„Nábřeží řeky Svatky – Realizace protipovodňových opatření města Brna – etapy VII a VIII“

VYSVĚTLENÍ, ZMĚNA NEBO DOPLNĚNÍ ZADÁVACÍ DOKUMENTACE

Vysvětlení zadávací dokumentace č. 6 ze dne 30. 8. 2021

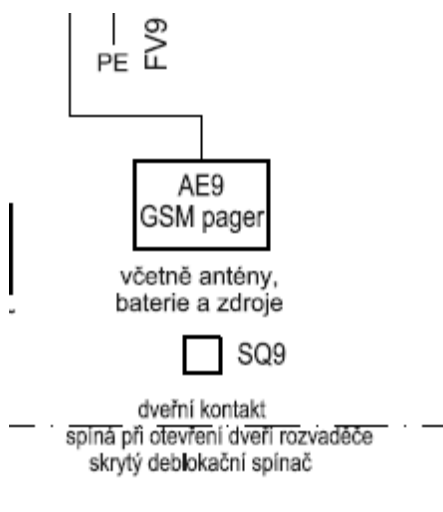
Dotaz č. 13

V technické zprávě D_09_300 je uvedeno:

Ve výkresové části je dále zobrazeno:

Může zadavatel potvrdit, že přes GSM zařízení nebude možné dálkově ovládat čerpadla a servopohony na hradidlech, tj. jejich ovládání budou možné pouze ručně na rozvaděči?

Ad 13)

Ovládání všech čerpadel a servopohonů je pouze ruční z rozvaděče. Dálkové ovládání není plánováno/požadováno. Viz technická zpráva elektro.

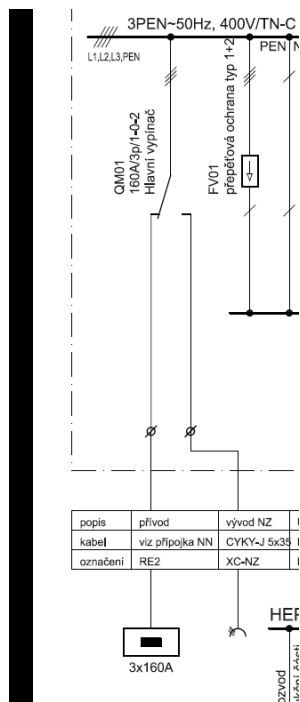
Dotaz č. 14

Ve výkrese rozvaděče RM2 v částech D_09_300 není uveden parametr pro použití přívodky pro napojení motorgenerátoru:

Žádáme zadavatele o doplnění této chybějící informace

Ad 14)
